PILNA NOTATKA BEZPIECZEŃSTWA
Możliwość aspiracji z innego niż wybrany pojemnik na próbkę
w trakcie przetwarzania w stacji próbkującej w analizatorach
immunodiagnostycznych VITROS® 3600 i analizatorach
zintegrowanych VITROS® 5600/XT 7600

Analizatory dotknięte problemem	Kod produktu (niepowtarzalny kod identyfikacyjny wyrobu)
VITROS 3600 Analizator immunodiagnostyczny	6802783 (10758750002979)
VITROS 3600 Analizator immunodiagnostyczny (odtworzony)	6802914 (10758750007103)
VITROS 5600 Zintegrowany system	6802413 (10758750002740)
VITROS 5600 Analizator zintegrowany (odtworzony)	6802915 (10758750007110)
VITROS XT 7600 Zintegrowany system	6844461 (10758750031610)

Tymczasowe instrukcje ładowania TACEK

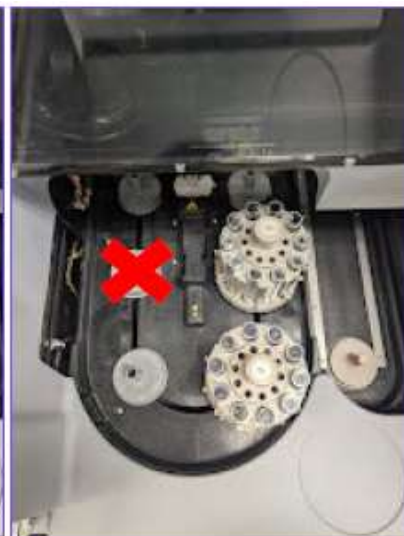
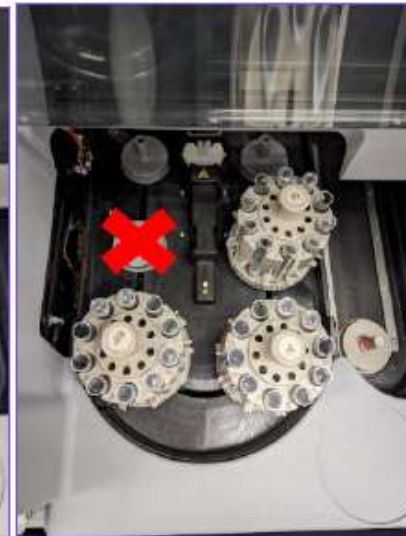
- Umieszczać maksymalnie trzy TACKI zawierające ręcznie programowane albo opatrzone kodem kreskowym próbki w sąsiadujących położeniach transportu tacek, ułożone jak wskazano poniżej. Czerwony znak **X** na poniższych zdjęciach oznacza pozycję, w **nie** należy ładować TACKI.

1 tacka:

2 tacki:

3 tacki:

Aby zapobiec aspiracji innej niż wybrana próbki *oraz* do momentu, gdy zostanie zainstalowana modyfikacja MOD, która skoryguje ten problem, spółka QuidelOrtho zaleca stosowanie następującej procedury:

Tymczasowe instrukcje ładowania TACEK (c.d.)

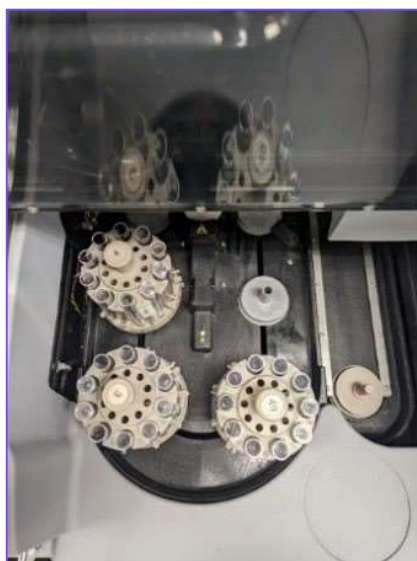
5. Po zakończeniu całego badania TACKI wróć do obszaru ładowania. **UWAGA:** Nie można załadować do analizatora VITROS większej liczby TACEK dopóki poprzednie trzy tacki nie wrócą do obszaru ładowania (jak przedstawiono poniżej) i nie zostaną usunięte.

6. W razie potrzeby powtórzyć kroki 1-5, jednorazowo ładując maksymalnie trzy TACKI.

1. Gdzie znajdują się wspomniane cztery położenia odmierzenia?

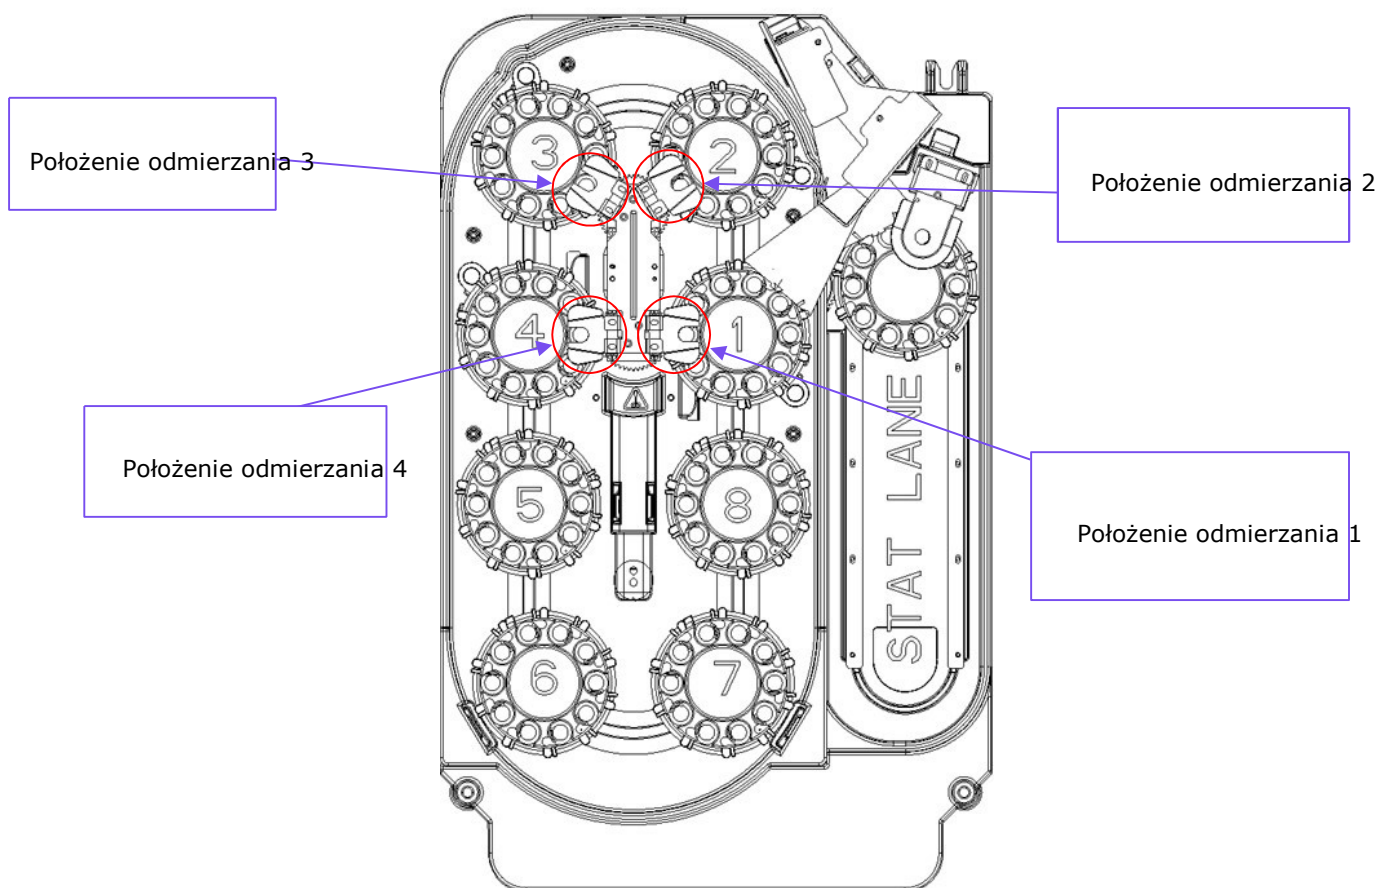
Sytuacja, w której mogłoby dojść do wystąpienia nieprawidłowości, jest możliwa tylko jeżeli stacja próbkująca została wyprodukowana z wykorzystaniem części niespełniającej norm jakościowych, a TACKI muszą być umieszczone jednocześnie w Położeniu odmierzenia 1 i 4. **(Patrz pytania i odpowiedzi do schematu czterech położeń odmierzenia.)** Spółka QuidelOrtho dołączyła do niniejszego powiadomienia tymczasową procedurę ładowania TACKI, która zapewnia, że TACKI nie znajdują się w położeniu odmierzenia 1 i 4 jednocześnie, co zmniejsza ryzyko aspiracji z innego niż wybrany pojemnika na próbki. Jeżeli procedura ta zostanie zastosowana w Państwa laboratorium, może to obniżyć wydajność Państwa analizatora VITROS. Należy zweryfikować plan kontroli ryzyka stosowany w danym laboratorium, aby ocenić potrzebę dalszego ograniczenia ryzyka. Zwracamy Państwa uwagę, że problem ten wynika z zastosowania różnych części w niektórych analizatorach VITROS i nie będzie on dotyczył wszystkich analizatorów VITROS (patrz Załącznik 1).
